**R44 Сервисный бюллетень SB-113**

**ТЕМА:** Крепления нижнего подшипника A185

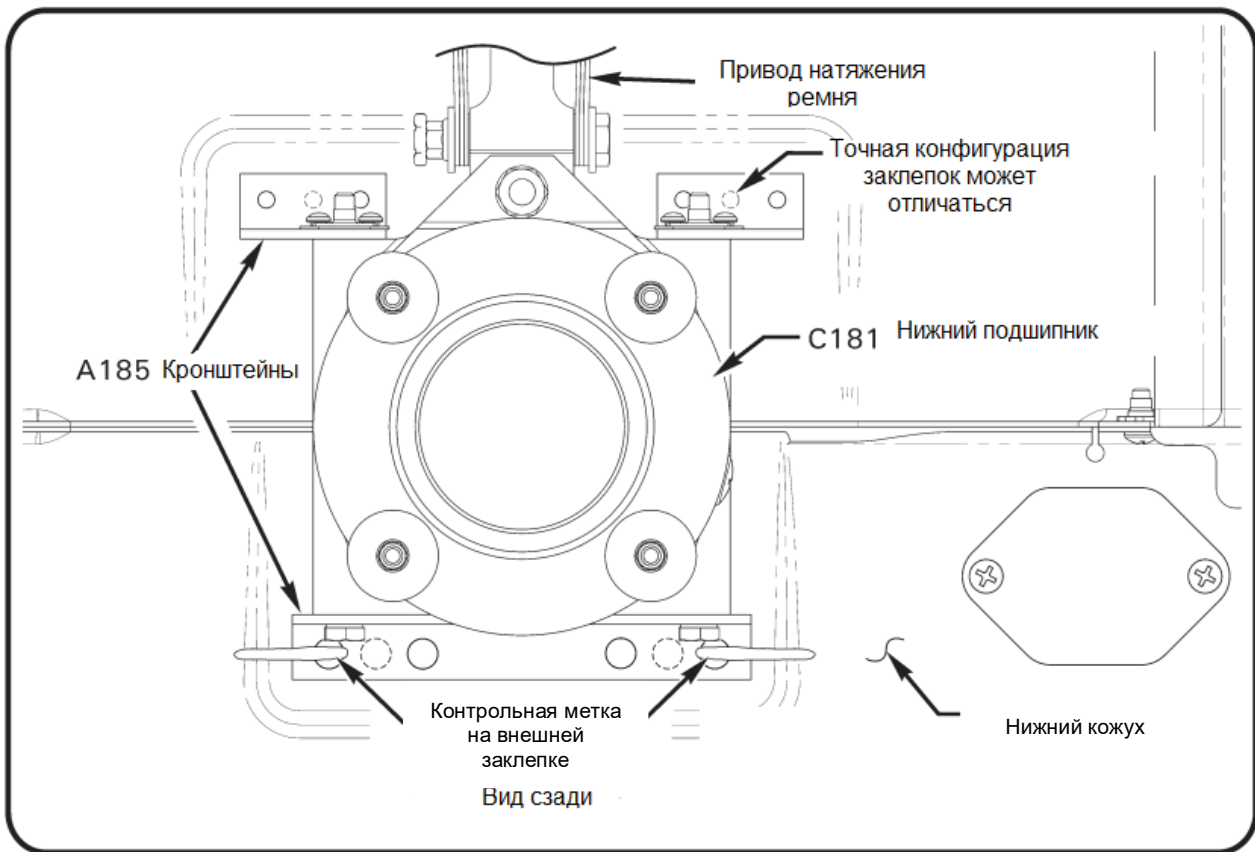
1. См. рисунок на стр. 2. Визуально осмотрите крепления A185 и убедитесь, что три 5/32-дюймовые [диаметр хвостовика] заклепки крепят кронштейн к кожуху на каждом углу нижнего подшипника C181 (в более ранних кронштейнах использовались заклепки диаметром 1/8 дюйма, и их необходимо заменить). Если имеется менее 12-ти 5/32-дюймовых заклепок, или если обнаружены признаки ослабления или фреттинга кронштейна, отремонтируйте кожух в соответствии с R44 Service Letter SL-61 (последняя редакция).

Заклепки с универсальной головкой MS20470AD5 имеют головку диаметром не менее 0,296 дюйма. Заклепки с потайной головкой MS20426AD5 имеют головку диаметром не менее 0,282 дюйма.

2. На нижнем кронштейне A185 удалите все предыдущие вертикальные пломбы, а затем нанесите пломбу горизонтальной полосой через обе наружные заклепки на нижнем кронштейне, чтобы облегчить будущие проверки.
